# Projet éolien du châtaignier

Objet : Consultation pour le projet éolien « Chataignier » situé sur la commune de Bazolles (58)

**Projet éolien du Chataignier**  
 Consultation pour servitudes

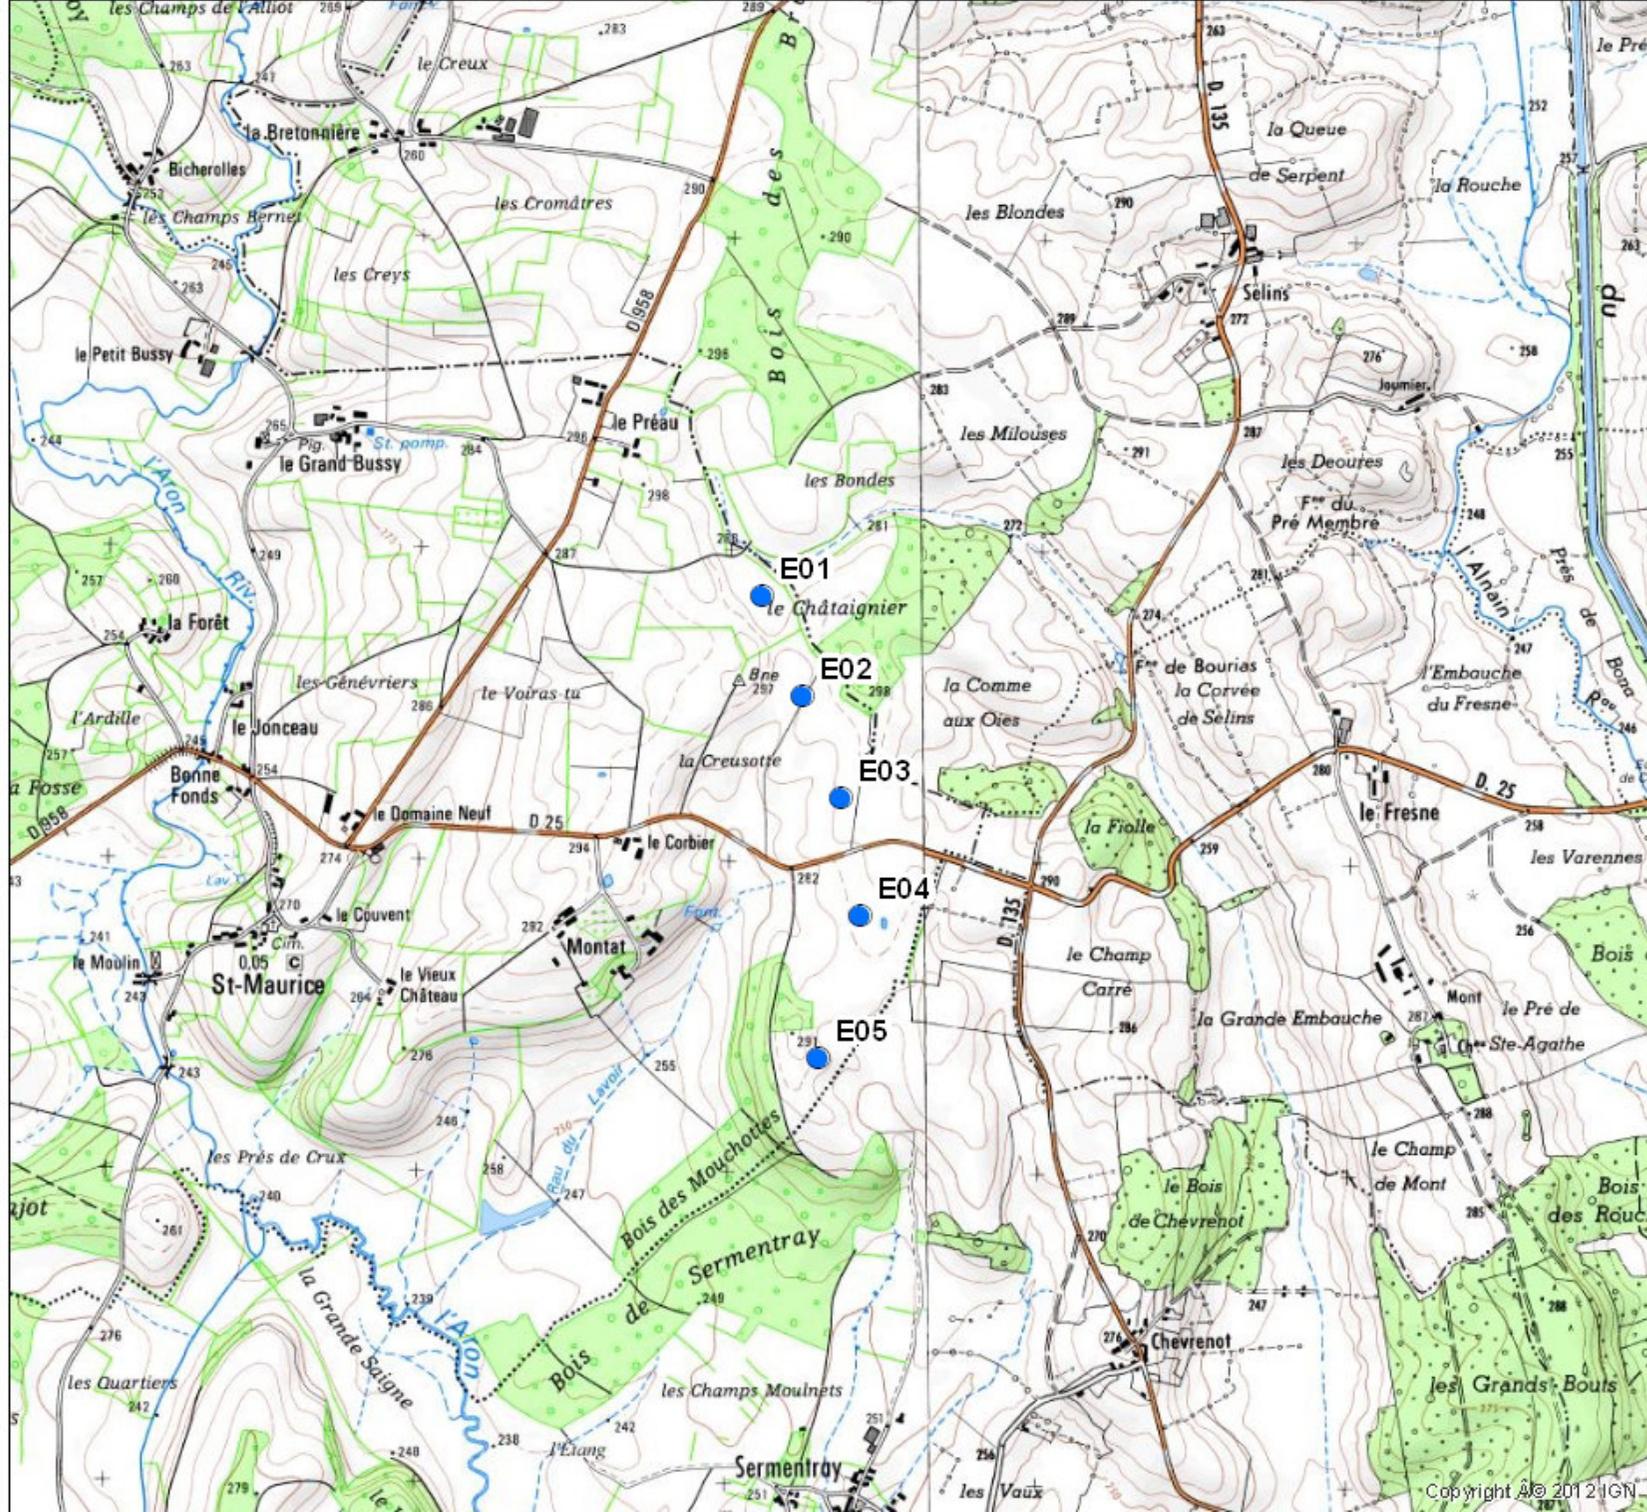
A ce jour, le périmètre d'étude situé à 38 kilomètres au nord-est de l'aérodrome de Nevers-Fourchambault. Il n'est concerné par aucune servitude aéronautique et radioélectrique. Il est cependant situé dans un secteur à l'aplomb duquel ont été instaurées des altitudes minimales de sécurité :

- MSA destinées à protéger les trajectoires aux instruments (NDB et GNSS) de l'aérodrome de Nevers-Fourchambault, fixées à la cote NGF 818 ;

Ainsi, afin de garantir la sécurité des procédures aux instruments, en respect de la marge de franchissement d'obstacles (MFO) réglementaire, la construction de tout nouvel obstacle artificiel est limitée à la cote NGF 518.

Sur la base d'éoliennes de 200 mètres de hauteur (pale à la verticale) votre projet culmine à la cote NGF 489, altitude inférieure à la cote NGF maximale admissible citée supra. En conséquence, rien ne s'oppose à la poursuite de votre projet.

**ANNEXE I**  
**CARTOGRAPHIE DU TRONCON DU RESEAU TRES BASSE ALTITUDE DE LA DEFENSE**  
**ET DU PROJET EOLIEN**

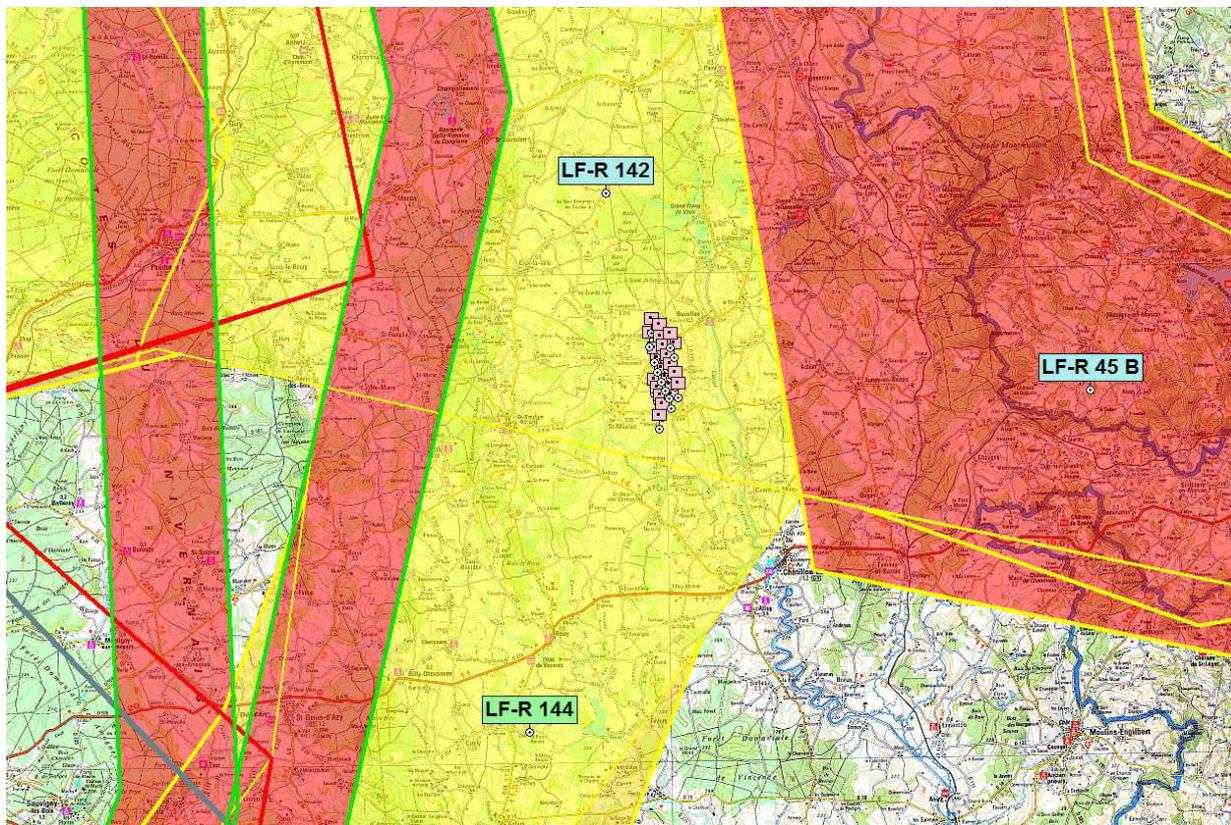
Pour mémoire, du point de vue des contraintes aéronautiques, votre projet se situe sous un tronçon du réseau de vol à très basse altitude de la défense dénommé LF-R 142, et à proximité directe d'un autre de ses tronçons, dénommé LF-R 144, dont les caractéristiques interviennent dans les calculs en mode dégradé. Ces tronçons sont destinés à protéger les avions de la défense qui évoluent à très grande vitesse et par toutes conditions météorologiques (Cf. annexe I).

En mode radar suivi de terrain, les avions (évoluant à 300 mètres/sol) doivent respecter une marge de franchissement d'obstacles de 150 mètres. En mode dégradé (lorsque le système de suivi de terrain n'est plus totalement intègre), ils doivent pouvoir franchir tout obstacle présent sous ce réseau, avec une marge de franchissement de 300 m tout en respectant une marge de sécurité de 200 pieds (environ 61 m) par rapport au plafond de la zone, afin de ne pas mettre en jeu la sécurité d'appareils évoluant juste au-dessus.

L'application de ces dispositions, qui doivent être respectées de part et d'autre de tout obstacle, sur l'équivalent d'une minute de vol (30 secondes avant et 30 secondes après l'obstacle), limite la hauteur des obstacles à 150 mètres, valeur respectée par votre projet.
